## Keuringsverslag van een elektrische laagspanning- en zeer lage spanningsinstallatie

**ID-label:** Donkweg 52 bus 4 EK

Straatnaam Donkweg  
Huisnummer 52  
Busnummer 4  
Postcode 3520  
Gemeente ZONHOVEN  
Land België

Controlebezoek van een oude huishoudelijke elektrische installatie van een wooneenheid bij verkoop op vraag van de verkoper volgens (KB 08/09/2019) - AREI Boek 1- 8.4.2. en 8.2.1. en 4.2.4.3.

Afbeelding schakel- en verdeelbord:

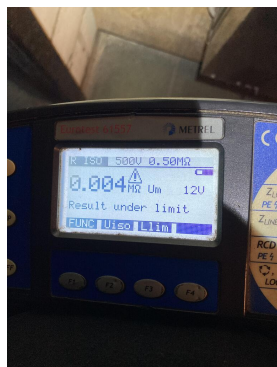
- 12.01 De waarde van de isolatieweerstand van één of meerdere stroombanen is kleiner dan 0,5M ohm Van bord teller tot bord appartement (Boek 1 Onderafdeling 6.4.5.1.)

- 15.09 De genaakbare, naakte onder spanning staande delen zijn onvoldoende afgeschermd. (Boek 1 Afdeling 5.1.4. en 4.2.2.3.) Bord teller
  - 15.10 Niet gebruikte invoeringen van het verdeelbord zijn niet correct of onvoldoende afgedicht. (Boek 1 Afdeling 5.1.4. en 4.2.2.3.) Bord teller

- 15.14 Een alpolige scheidingschakelaar is te voorzien om bord volledig spanningsloos te kunnen zetten. (Boek 1 Onderafdeling 5.3.5.1.B. en nota) Bord teller: bij 3 polige automaat wordt neuter niet onderbroken

- 16.05 De algemene differentieelstroombeschermingsinrichting dient aan het begin van de installatie geplaatst te worden (onmiddellijk na kWh teller), dit om de bescherming tegen onrechtstreekse aanraking te verzekeren bij gebruik van leidingen van klasse I (XFVB, VFVB, EXAVB, EVAVB, ...). (Boek 1 Onderafdeling 5.3.5.3.) In bord teller
